Přehledový list připomínek v lokalitě 911 / Slivenec-Barrandov

911/1

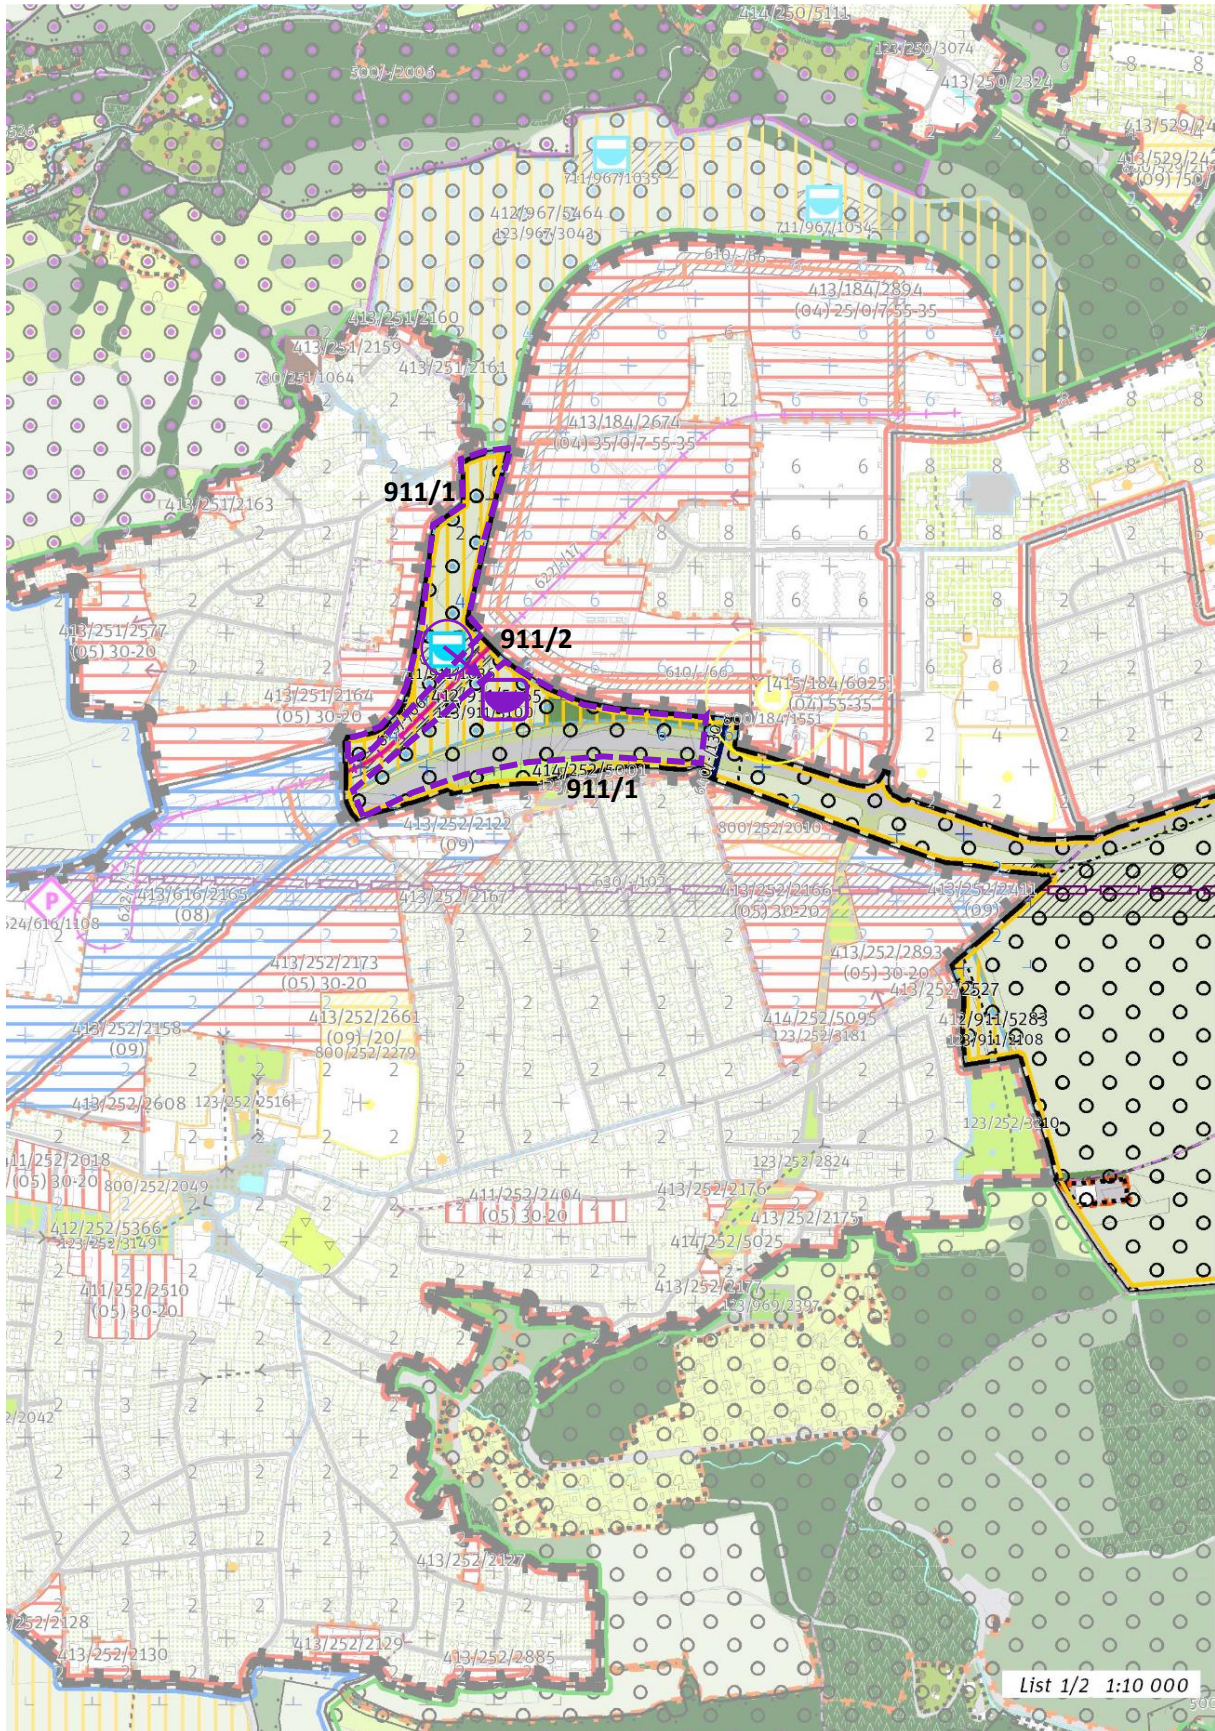
V ploše lokálního parku Pražská čtvrť 412/911/5465 umožnit umístění parkových sportovišť a objektů kavárny a půjčovny při vstupu do parku dle urbanistické studie „Nový Barrandov“. Tuto připomínku považuje MČ za zásadní.

Odůvodnění: Jde o možnost umístit parkové sportoviště včetně nezbytné vybavenosti pro zajištění jejich fungování a to zejména: multifunkční sportovní hřiště, parkurové hřiště, pumptrack, skatepark apod. A dále možnost umístění objektů kavárny a půjčovny při vstupu do parku. S umístěním pásu sportovišť a staveb zázemí v okruhu přímo přiléhajícím k zástavbě lokality 184/Pražská čtvrť počítá návrh parku v urbanistické studii „Nový Barrandov“. Studie byla projednána a schválena Zastupitelstvem a Radou MČ Praha 5 a slouží jako podkladová studie pro změny územního plánu č. Z 3833/00 a Z 3563/34. Zároveň platí, že pozemky pro park bude investor podle smlouvy předávat do majetku MČ Praha 5.

S ohledem na tuto skutečnost byly také v návrhu změny územního plánu vymezeny plochy s využitím SO1, resp. SO3 (vždy podél hranice zástavby). Vzdálenější území mezi pásem sportovišť a krajinou pak bylo popsáno jako plocha s využitím ZMK.

Definice Nezastavitelné rekreační lokality podle čl. 65 tak, jak je zadáno v návrhu pro rozvojovou plochu 412/911/5465, umístění sportovišť a jejich zázemí vylučuje.

Navrhujeme proto zvolit jiné řešení, které umístění parkových sportovišť umožní (dotčené pozemky parc. č. 1785/14, 1785/72, 1785/50, 1785/51, 1785/52, 1785/55, 1183/4, 1184/2, 1785/48, 1785/49, 1184/54, 1184/56, 1139/2, 1184/47, vše k. ú. Hlubočepy).

911/2

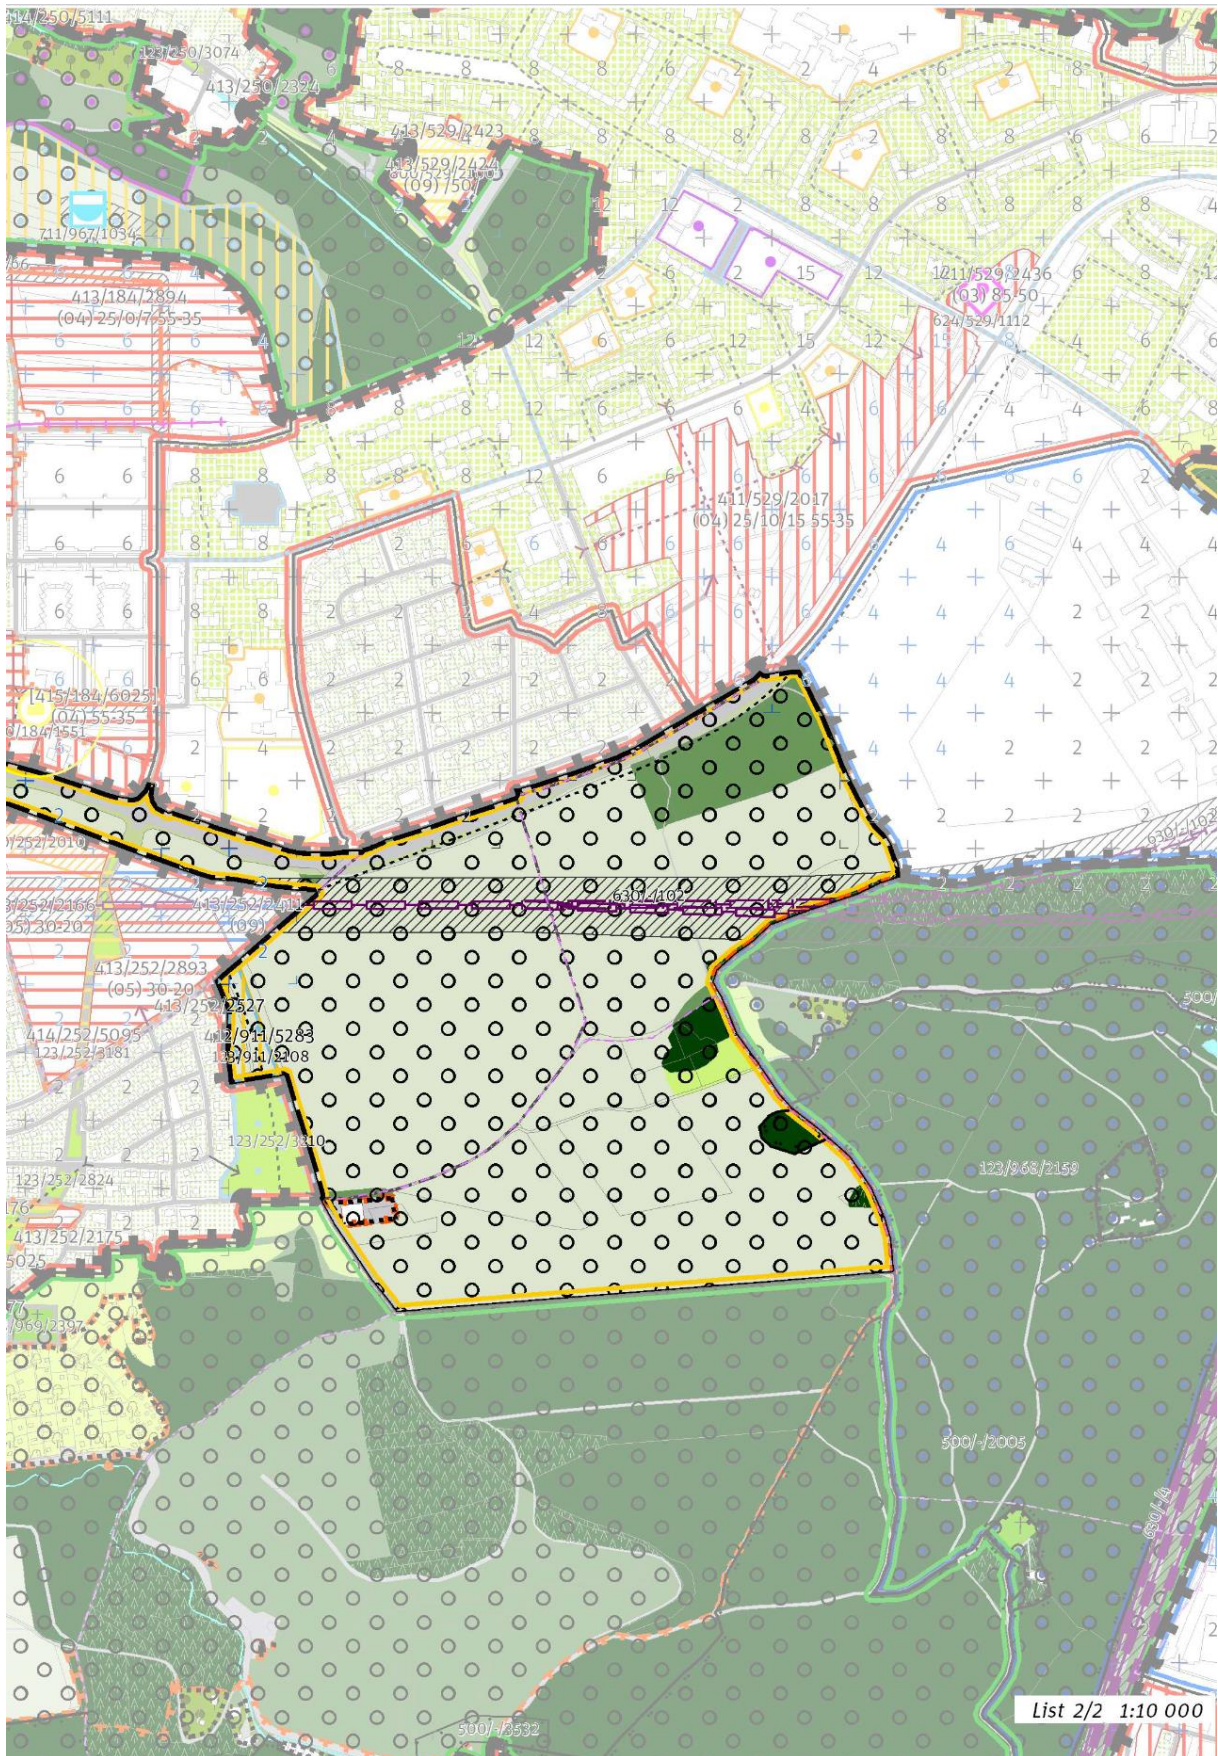
Upravit polohu Vodní plochy 711/911/1036 v Z02, resp. VPS pro vodní plochu, suchou nádrž v Z04 podle skutečně projektované a umísťované stavby. Tuto připomínku považuje MČ za zásadní.

Odůvodnění: V současnosti je projednáváno umístění stavby Přeložka Holyňského potoka. Lze tedy k době platnosti nového územního plánu považovat tuto část za již realizovanou.
